CONSORZIO DI BONIFICA  
PIANURA DI FERRARA

**OGGETTO:** EG LAGO srl - [ID:10688] Procedura di Valutazione di Impatto Ambientale ai sensi dell'art. 23 del D.Lgs 152/2066 relativa al progetto "Impianto per la produzione di energia elettrica da fonte rinnovabile solare fotovoltaica di potenza pari a 12,67 MW (somma della potenza dei moduli) da realizzare nel comune di Argenta (FE) e relative opere di connessione alla RTN site nel Comune di Portomaggiore (FE).

**CONTRIBUTO/OSSERVAZIONI.**

*Figura 1*

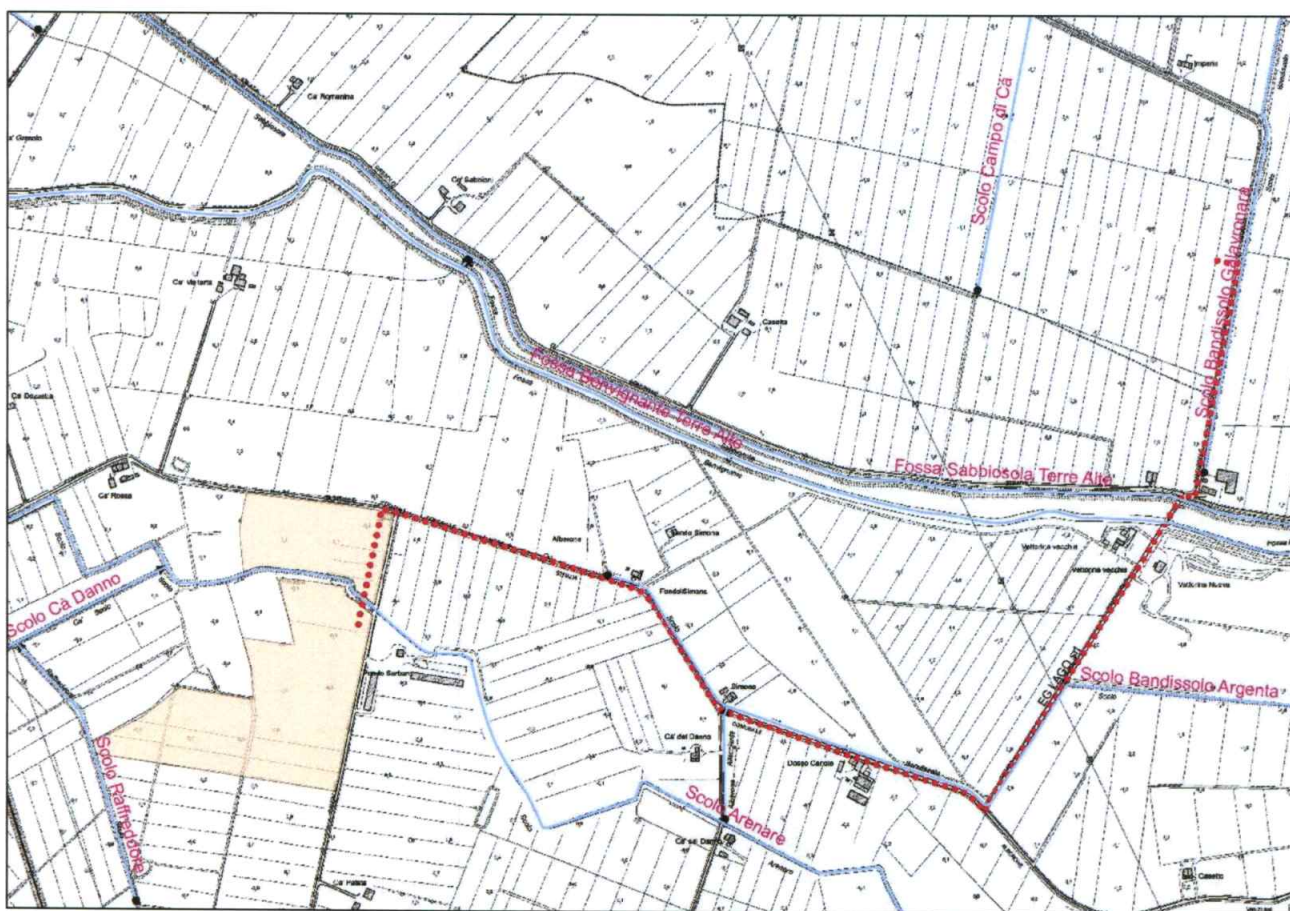
un cavidotto interrato della lunghezza complessiva di circa **2,6 Km**. Lungo tale percorso, detta linea andrà ad interferire con le linee idrauliche demaniali in gestione a questo Ente, di seguito elencate e raffigurate:

- 01 - Attraversamento **Scolo Arenare**;
- 02 – Parallelismo con lo **Scolo Bandissolo Argenta**;
- 03 – Attraversamento **Allacciante Alberone dell'Argenta**;
- 04 - Attraversamento **Scolo Bandissolo Argenta (stesso tracciato EG COLOMBO)**;
- 05 – Parallelismo con lo **Scolo Bandissolo Argenta (stesso tracciato EG COLOMBO)**;
- 06 - Attraversamento **Fossa Benvignante Terre Alte (stesso tracciato EG COLOMBO) – canale arginato**;
- 07 - Attraversamento **Fossa Sabbiosola Terre Alte (stesso tracciato EG COLOMBO) – canale arginato**;
- 08** – Parallelismo con la **Fossa Sabbiosola Terre Alte (stesso tracciato EG COLOMBO) – canale arginato**;
- 09 – Parallelismo con lo **Scolo Bandissolo Galavronara (stesso tracciato EG COLOMBO)**;

- se previsti in **subalveo**, dovranno rispettare una profondità minima di **5,00** m tra la sommità del cavidotto e la quota di fondo di progetto delle linee demaniali. Detta profondità potrà essere ridotta fino a metri **2,00** solo nel caso in cui la Ditta si impegni a rivestire le sponde e l'alveo del canale per uno sviluppo lineare di almeno metri 5,00 o nel caso in cui il tratto di canale interessato dall'attraversamento risulti già tombinato o rivestito.

Nel caso di attraversamenti di ponti e di tombinamenti di cui non si conoscono né la tipologia né le dimensioni dell'opera di fondazione, si prescrive, in via precauzionale, il mantenimento di una profondità minima non inferiore a metri **3,00** da riferire alla quota di scorrimento del manufatto;

- se si programma di operare sulla canalizzazione consorziale con scavi a cielo aperto, dovranno essere previste, già in fase di richiesta di concessione, tutte le opere provvisorie necessarie a garantire il corretto deflusso delle acque durante la fase di cantiere;
- se previsti **interrati** con sovrappasso in corrispondenza di tombinamenti, dovrà essere mantenuta una distanza tra il cavidotto e l'estradosso della canna di almeno 20 cm;

Per i parallelismi interrati posizionati nella fascia di 10 m dal confine del canale, dovrà essere mantenuta la seguente distanza:

- **4,00** m dal ciglio, per i canali in trincea;
- **4,00** m dal piede esterno arginale, per i canali arginati;
- **0,00 <=> 4,00** m dal ciglio virtuale, per i canali tombinati;

*Figura 2*

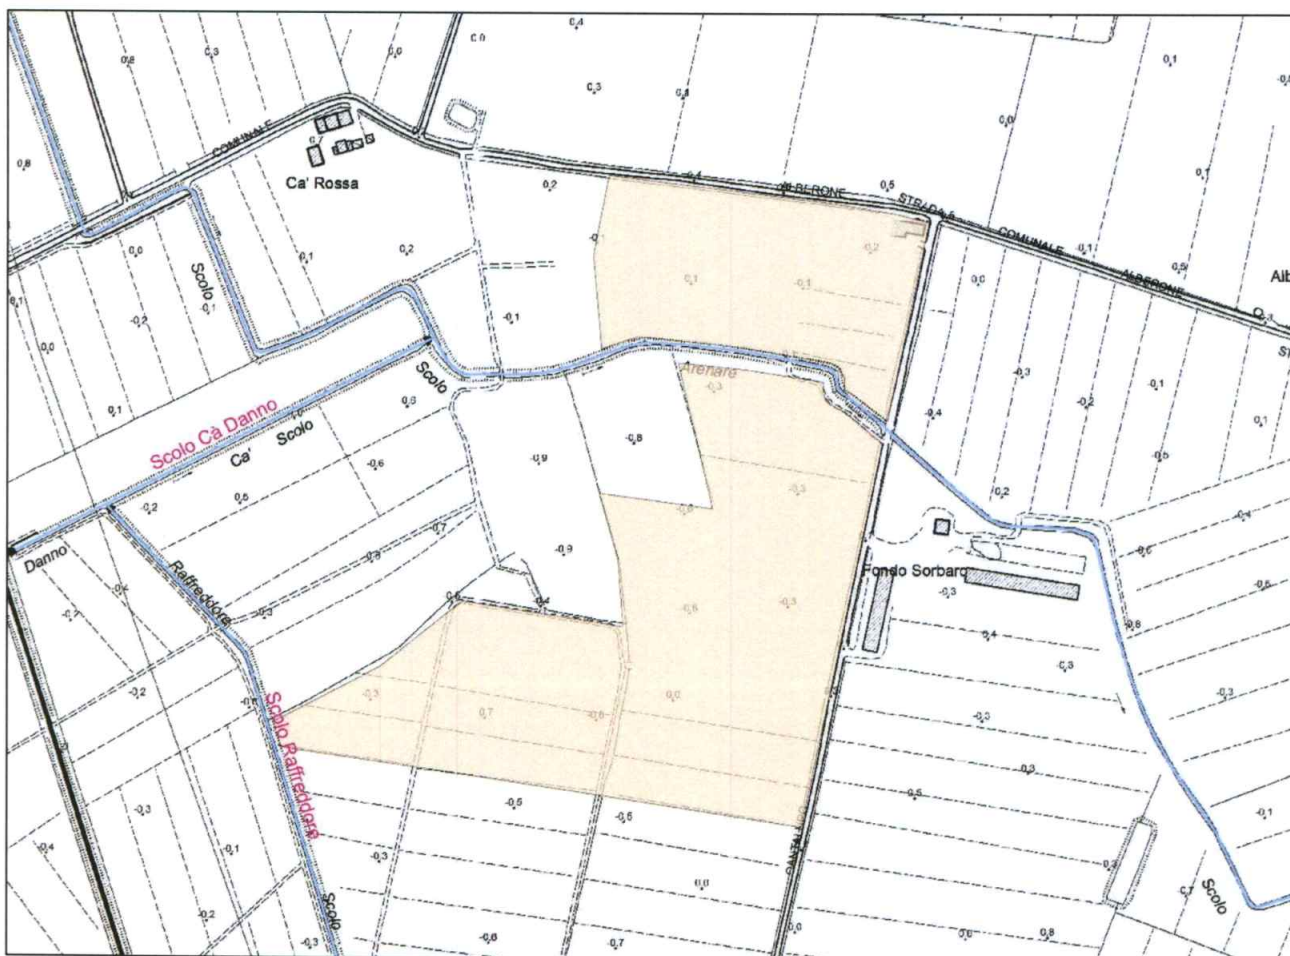
Come si è potuto evincere dalla documentazione scaricabile dal sito del Ministero, l'impianto fotovoltaico in esame è stato previsto su due aree distinte, rispettivamente:

### Area NORD

- ✓ confina a SUD con lo Scolo Arenare;

### Area SUD

- ✓ confina a NORD con lo Scolo Arenare;
- ✓ confina a SUD-OVEST con lo Scolo Raffreddore;

Al riguardo si informa che, ai sensi dell'art. 4 del vigente Regolamento consorziale in materia di concessioni, la realizzazione di opere interrato e fuori terra in fregio a linee consorziali potrà essere autorizzata solo nel rispetto delle distanze minime di seguito riportate, riferite al ciglio per i canali in trincea o al piede esterno arginale per quelli arginati:

Opere interrante (parallelismi)	m. 4,00
Fabbricati	m. 10,00
Recinzioni rimovibili (senza fondazione)	m. 6,00
Recinzioni fisse (con fondazione)	m. 6,00 (per canali con larghezza di imbocco < a m. 10,00) m. 10,00 (per canali con larghezza di imbocco > a m. 10,00)
Alberature	m. 6,00

*Nel caso specifico, in sx e dx idraulica dello Scolo Arenare e dello Scolo Raffreddore sono presenti due aree demaniali, censite in catasto al foglio 80 del Comune di Argenta rispettivamente, ai mappali 67 e 71 e ai mappali 70 e 71. Come previsto dall'art. 2 del Regolamento consorziale, le opere interrante e fuori terra previste in progetto in fregio ai sopraccitati canali (recinzioni, alberature, etc.) potranno essere autorizzate esternamente, o in confine, con le aree di sedime di detti mappali, nel rispetto delle distanze minime sopra riportate.*
